Dotyczy: **odpowiedzi na pytanie Wykonawcy z dnia 11.10.2012r. i 12.10.2012r. dotyczące treści SIWZ.WIM.ZP.271.1.31.2012 p.n. „Projekt zintegrowany Śródmieście - Przebudowa Parku przy ul. Chopina”**

Rysunku A-13

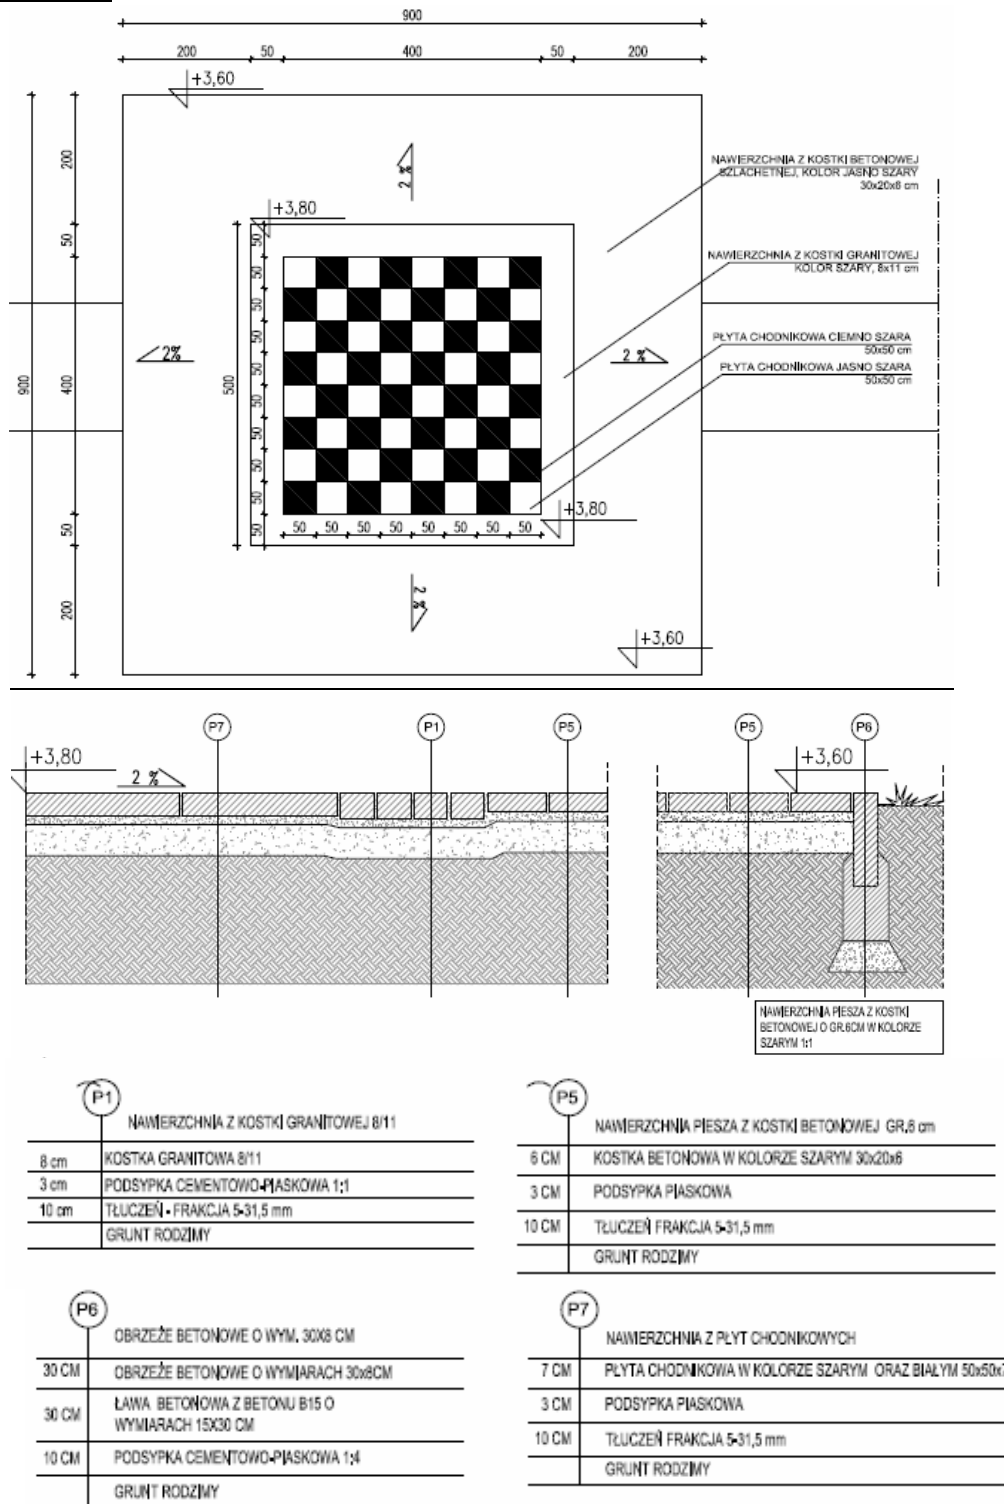
Analiza przywołanych materiałów pokazuje, że przedmiar robót nie odzwierciedla faktycznego zakresu robót przewidzianego do wykonania w Projekcie Wykonawczym. Nie zgadzają się powierzchnie, opis materiałów, przekroje konstrukcyjne.

W związku z powyższym uprzejmie prosimy o przekazanie nowego, poprawnie wykonane przedmiaru robót dla wykonania kompletnego pola szachownicy terenowej.

Zgodnie z pkt. 17.5 SIWZ przedmiar jest jedynie dokumentem pomocniczym przy określaniu ceny ryczałtowej. Szachownicę terenową należy wykonać zgodnie z dokumentacją projektową.
